TECHNISCHE MITTEILUNG

FORD-WERKE AG KÖLN · KUNDENDIENST

Motor 41
(172)

Stirnräder - alle Modelle

Skizze zur TM Motor 41(172)

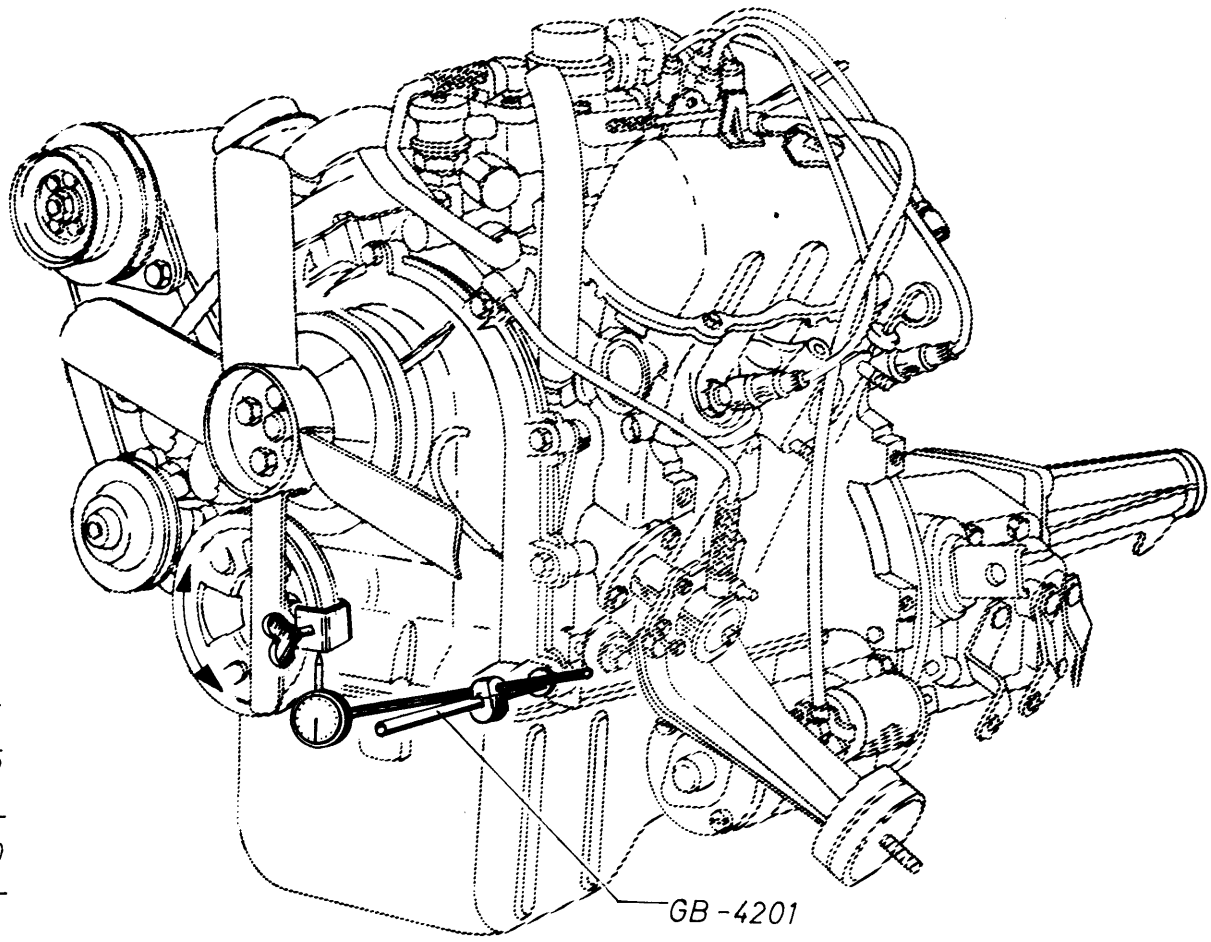
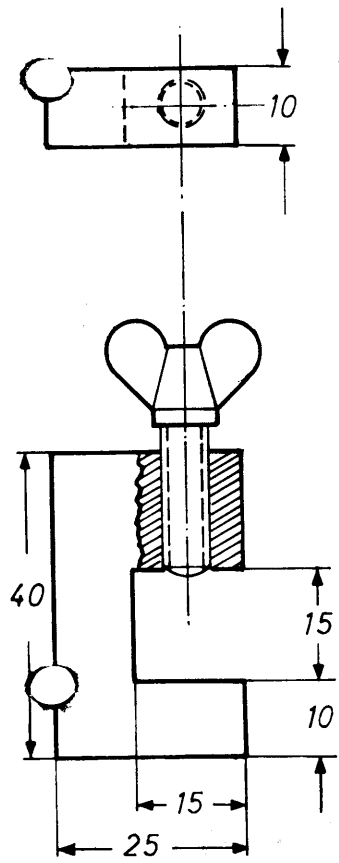
Im Falle von Kundenbeanstandungen, in denen der Verdacht besteht, dass der Verschleiss bereits ein unzulässiges Mass angenommen hat, ist das Zahnflankenspiel von aussen an der Riemenscheibe wie folgt zu messen:

1. Keilriemen lösen. Unterste Befestigungsschraube des Stirnraddeckels entfernen und anstelle der Schraube den Halter des Messwerkzeuges GB 4201 ansetzen.
2. Die selbst anzufertigende Messklammer gemäss Skizze ist an der Riemenscheibe der Ausgleichwelle anzubringen.
3. Messuhr senkrecht auf die Messklammer in Höhe des Aussendurchmessers der Riemenscheibe setzen (siehe Skizze).
4. Keilriemenscheibe von Hand hin und her bewegen und an der Messuhr den gesamten Ausschlag ablesen. Dies muss an 3 Stellen des Umfanges wiederholt werden.

Ein Flankenspiel der Stirnräder von 0,40 mm wird erst erreicht, wenn an der Keilriemenscheibe gemäss der vorbeschriebenen Methode an einer Stelle des Umfanges ein Spiel von 0,56 mm gemessen wird (gilt nur für V4).

Wird das Zahnspiel von 0,40 mm überschritten oder aber im Falle von deutlich analysierten Geräuschen an den Kunststoffrädern, kann das betreffende Ausgleichwellen- bzw Nockenwellenrad ausgetauscht werden, während das Kurbelwellenrad zu belassen ist.
